Forum mondial de l'harmonisation des Règlements concernant les véhicules

**Accord de 1958: examen de projets d'amendements
à des Règlements existants, proposés par le GRSG**

Proposition de complément 4 à la série 01 d'amendements au Règlement n° 43 (Vitrages de sécurité)

Communication du Groupe de travail des dispositions générales de sécurité*

Figure 6

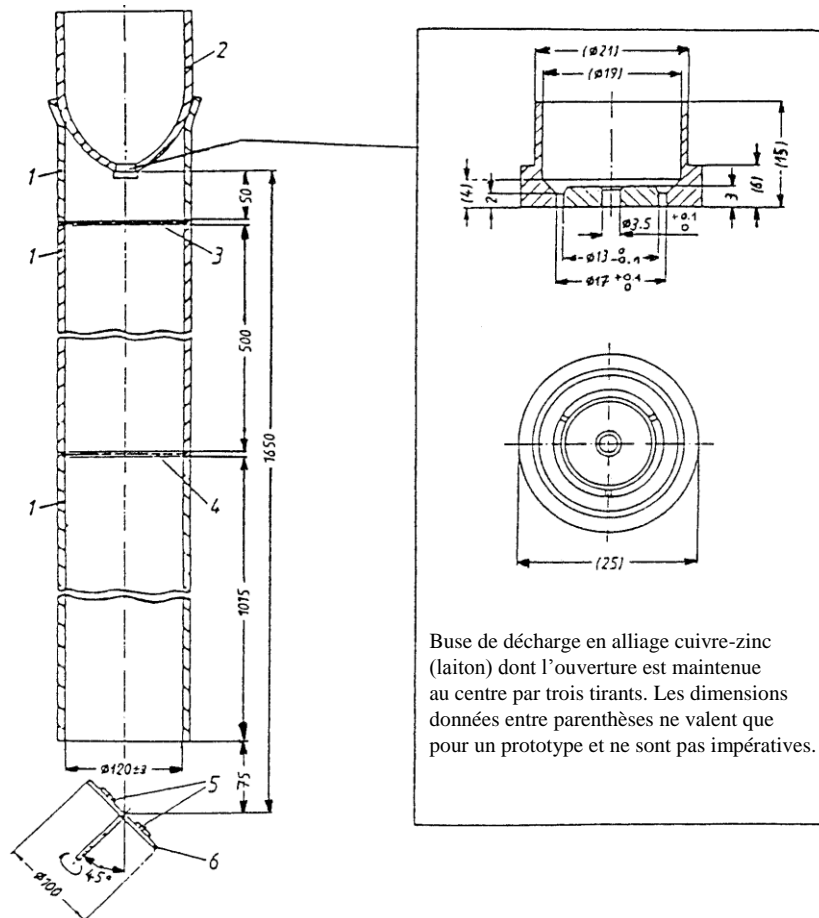
Annexe 3, ajouter un nouveau paragraphe 4.7 (comprenant une nouvelle figure 6), libellé comme suit:

«4.7 Essai de ruissellement de sable

L'appareillage pour essai de ruissellement de sable est composé essentiellement des éléments montrés dans la figure 6. La conduite à écoulement par gravité comprend trois tubes rigides séparés de même diamètre en chlorure de polyvinyle (PVC dur) entre lesquels sont intercalés deux cribles en polyamide. La taille des cribles devrait être de 1,6 mm. La vitesse de rotation de la plaque tournante doit être de 250 ± 10 tr/mn.

Figure 7

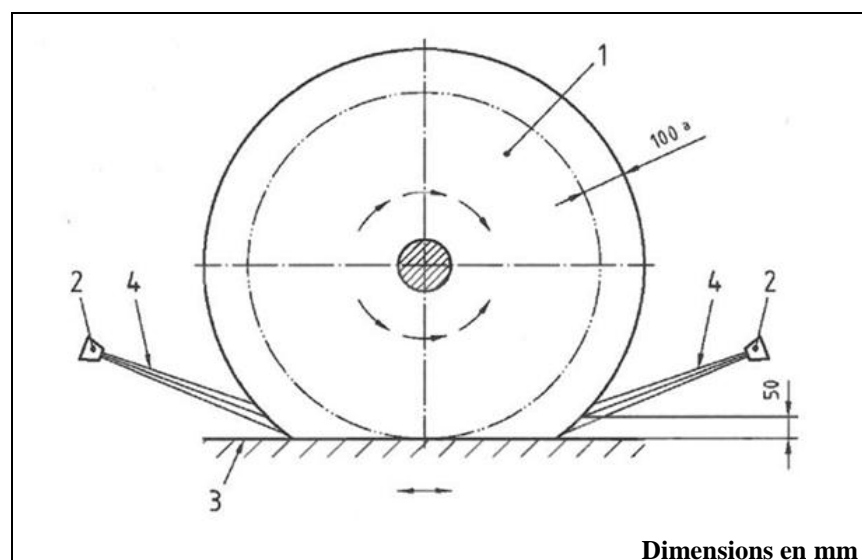
Annexe 3, ajouter un nouveau paragraphe 4.8 (avec les nouvelles figures 7 à 10), libellé comme suit:

diamètre	$(1\ 000 \pm 40)$ mm
largeur minimale	300 mm
vitesse de rotation	(127 ± 5) tr/mn
	rotation de la brosse dans le sens opposé au déplacement du porte-éprouvette
matériau	polyéthylène
profil des poils	en forme de x, avec épissure
épaisseur des poils	$(0,8 \pm 0,2)$ mm
longueur des poils	(440 ± 20) mm pour la partie visible
profondeur de pénétration	(100 ± 20) mm (voir fig. 7)

Figure 8
Dispositions pour l'étalonnage

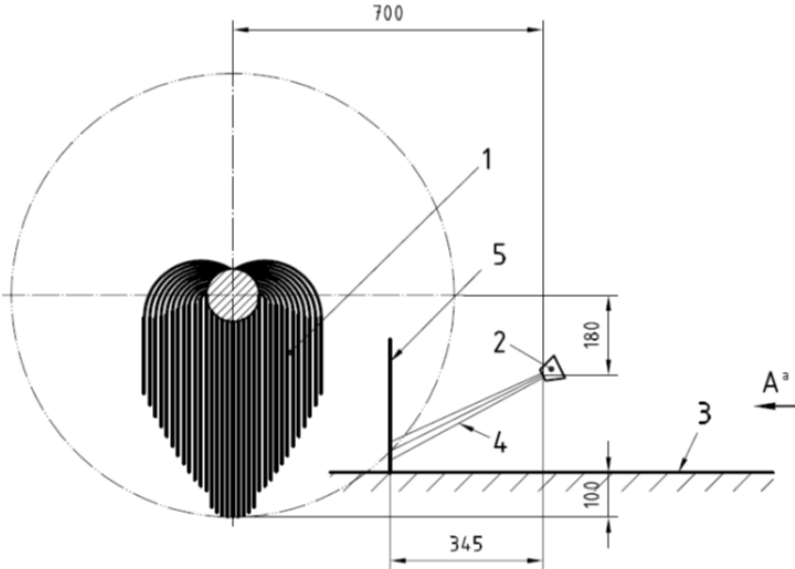
Les deux buses fonctionnent tour à tour et dans le sens opposé au déplacement du porte-éprouvette. Elles doivent produire le schéma de pulvérisation spécifié (voir l'étalonnage de l'instrument dans la figure 8).

- 4.8.4.1.3 Étalonner l'instrument comme suit: Installer l'équipement comme indiqué dans la figure 8. Le remplir avec la suspension de pulvérisation (voir le paragraphe 4.8.2 de la présente annexe) et mouiller suffisamment la brosse. Déterminer le débit d'eau ($2,2 \pm 0,1$) l/mn, par mesure et ajuster en modifiant la pression (300 ± 50) kPa. Vérifier le schéma de pulvérisation des buses (voir fig. 9), si le schéma de pulvérisation ne peut pas être réalisé ou si la régulation de la pression dépasse les tolérances, vérifier les buses et les remplacer si besoin est.

Figure 10

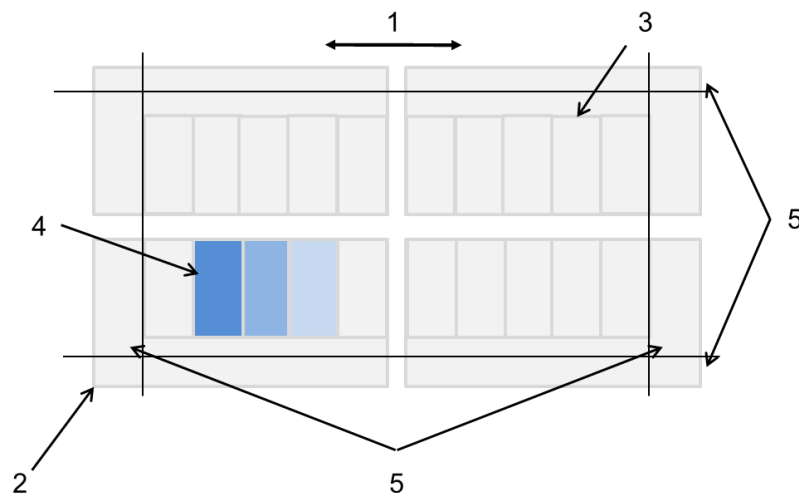
- 4.8.4.2.1 Fixer les éprouvettes, avec la surface externe vers le haut, sur une plaque d'appui en utilisant du ruban adhésif double face (positionnement du porte-éprouvette comme indiqué dans la figure 10).

Figure 11

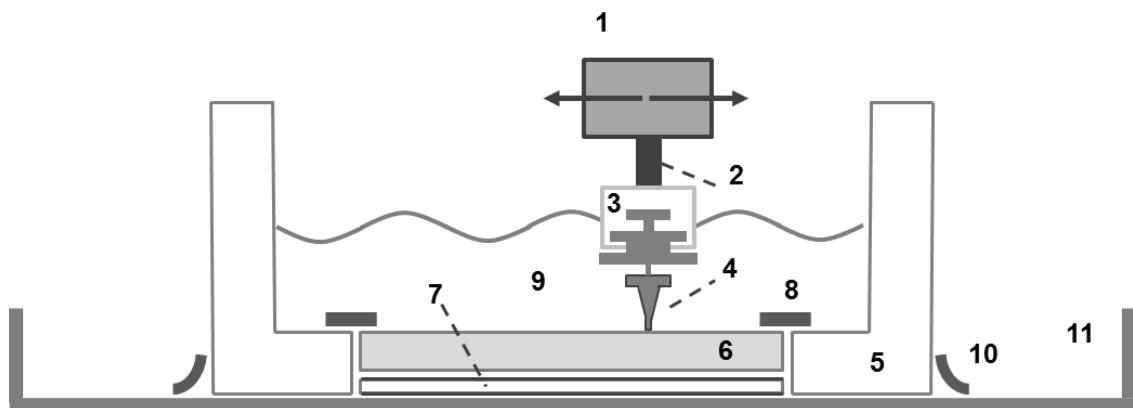
Annexe 3, ajouter un nouveau paragraphe 4.9 (comprenant les nouvelles figures 11 à 16), libellé comme suit:

4.9.1.2 Un montage pour essuie-glace (voir 1 dans les figures 11 et 12) comprenant une poutre qui fait toute la largeur de l'appareillage de base et qui peut être attachée, à ses extrémités, aux montants. Ce montage comprend en outre deux bras autoportants (voir 2 dans les figures 11 et 12) auxquelles un support d'essuie-glace peut être attaché (la distance entre la surface de l'éprouvette et l'attache du bras autoportant au niveau du montage est de 100 à 105 mm),

4.9.1.3 Un support d'essuie-glace² (voir 3 dans la figure 11) adéquat pour attacher une lame d'essuie-glace normale (voir 4 dans la figure 11) et ajusté pour fournir une charge de $15 \pm 0,5$ g/cm (la charge de l'essuie-glace en g/cm est déterminée en fonction du poids de la lame et de son support et de la largeur de la lame),

4.9.1.4 Deux boîtes à éprouvettes³ (voir 5 dans les figures 11 et 12) faites dans un matériau inerte, dont les dimensions intérieures sont de 200 x 120 mm (50 mm de haut), que l'on remplit d'une suspension aqueuse et dont le fond

- 4.9.1.5 Diverses plaques d'entretoise (voir 7 dans la figure 11) (par exemple dans le même matériau que celui qui constitue la boîte à éprouvette) ayant les dimensions de l'éprouvette mais avec diverses épaisseurs pour compenser le fait que les éprouvettes n'ont pas toutes la même épaisseur (il faut que la surface inférieure de la boîte et la surface de l'éprouvette soient à la même hauteur); il faut en outre prendre soin de ne pas rayer l'éprouvette placée au-dessus de la plaque d'entretoise (par exemple en plaçant un film doux ultrafin sur la surface de ladite plaque),
- 4.9.1.6 Un plateau en acier inoxydable (voir 11 dans les figures 11 et 12),
- 4.9.1.7 Un compteur de cycles de balayage.

Figure 13

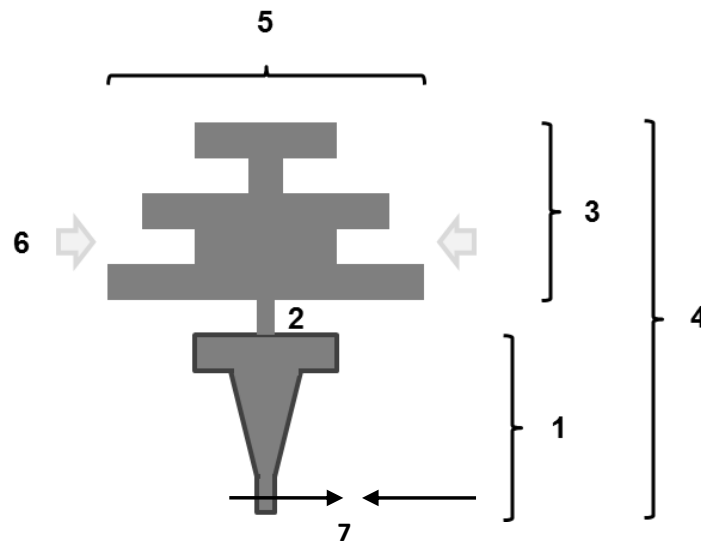
- a) Une lame normale d'essuie-glace de pare-brise en caoutchouc de type chloroprène (classe CR), chloré et avec, en surface, un revêtement antifrottement à base de graphite⁶, d'une largeur de 80 mm; ou
- b) Un dispositif disponible sur le marché qui est ajusté en fonction des caractéristiques de surface du vitrage en plastique rigide et qui est réellement conçu pour être utilisé sur le véhicule (lame hydrofuge

⁶ Une lame adéquate peut être par exemple le modèle Bosch «H-Stoff P6.3» avec le profil indiqué dans la figure 13, ou son successeur «H-Stoff P32» ou l'équivalent. Une description complète de la lame, faisant apparaître sa dureté, ses propriétés mécaniques et la composition et l'épaisseur de son revêtement doit être ajoutée dans le procès-verbal d'essai.

Figure 14

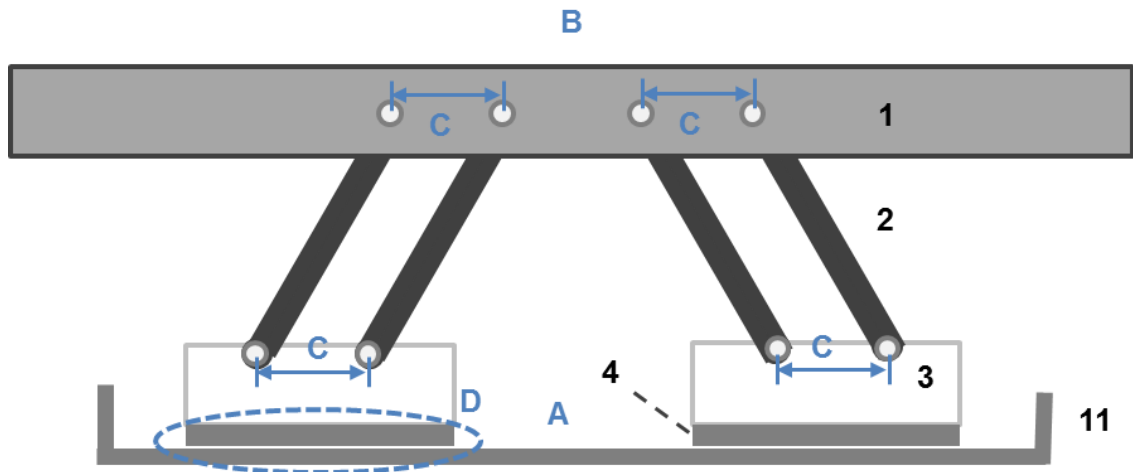
4.9.5.2.2 Monter tous les éléments de l'instrument, y compris le plateau, le montage pour essuie-glace, les supports de lames et les nouvelles lames, mais sans la boîte à éprouvettes et les éprouvettes (voir fig. 14). Pour ce faire, les deux nouvelles lames sont montées sur leurs porte-lame respectifs et ces derniers sont fixés au montage pour essuie-glace. Avec un niveau à bulle, aligner alors l'embase sur laquelle la boîte à éprouvette sera placée et le montage pour essuie-glace. Vérifier que pour chaque paire de bras autoportants, les écartements entre les bras restent identiques au niveau du montage pour essuie-glace et au niveau du support de lame. En outre, contrôler visuellement que la lame repose en tout point de manière uniforme, sans aucune rupture de contact, sur l'embase.

- A aligner l'embase avec un niveau à bulle
- B aligner le montage pour essuie-glace avec un niveau à bulle
- C vérifier que, pour chaque paire de bras autoportants, les écartements entre les bras restent identiques
- D contrôler visuellement que la lame touche l'embase de manière uniforme

Figure 15
Réorganisation des boîtes à éprouvettes

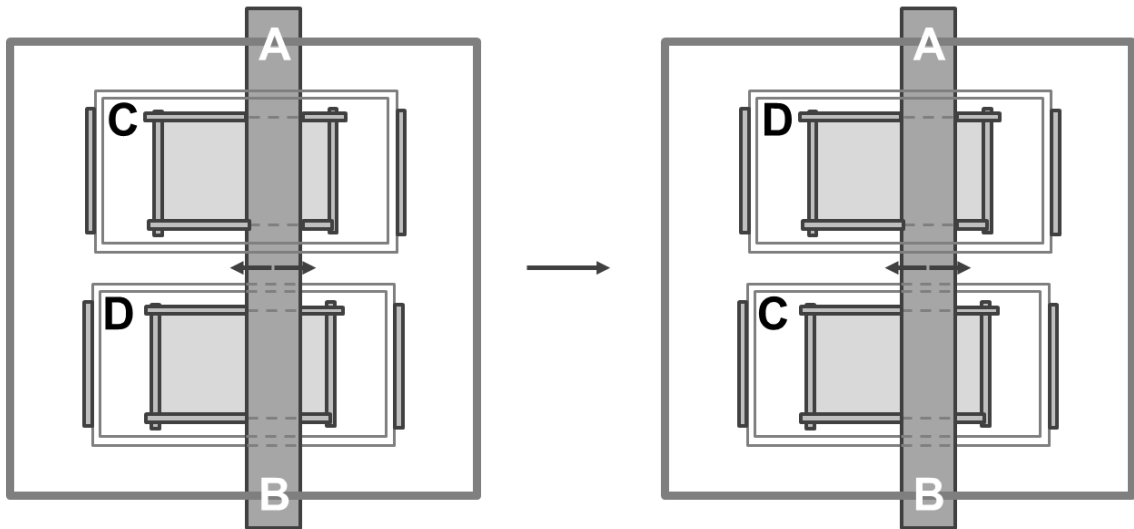
- 4.9.5.3.6 Pour assurer une abrasion homogène, il faut procéder comme suit:
- 4.9.5.3.6.1 Après que la moitié des cycles d'essai (10 000 cycles) ont été réalisés, on arrête l'essai et on intervertit les deux boîtes sans les tourner (voir fig. 15)¹⁰; on intervertit ainsi les deux éprouvettes testées simultanément en ce qui concerne leurs lames et on altère en outre l'alignement du bras autoportant sur lequel figure la lame (de gauche à droite ou de droite à gauche).

Figure 16
Points de mesure sur l'éprouvette

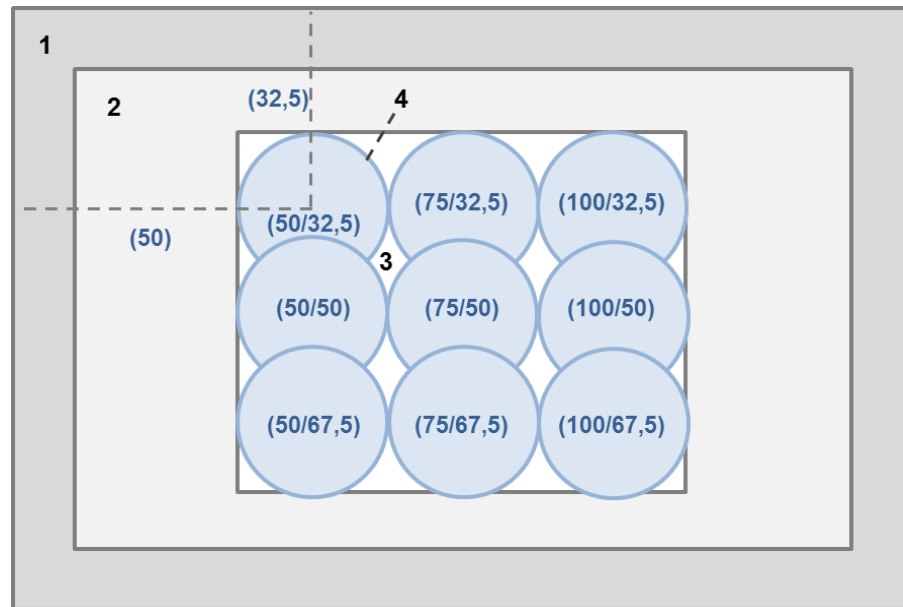
La valeur initiale d'atténuation de la visibilité pour l'éprouvette selon le paragraphe 4.4.3 de l'annexe 3 du présent Règlement est mesurée en 9 points de mesure répartis sur l'éprouvette (voir 4 dans la figure 16).

- 4.9.5.4.4 Neuf points de mesure, comme indiqués dans la figure 16 ci-dessous, sont utilisés pour déterminer la variation d'atténuation de la visibilité en ces points et calculer ensuite une variation moyenne d'atténuation de la visibilité.
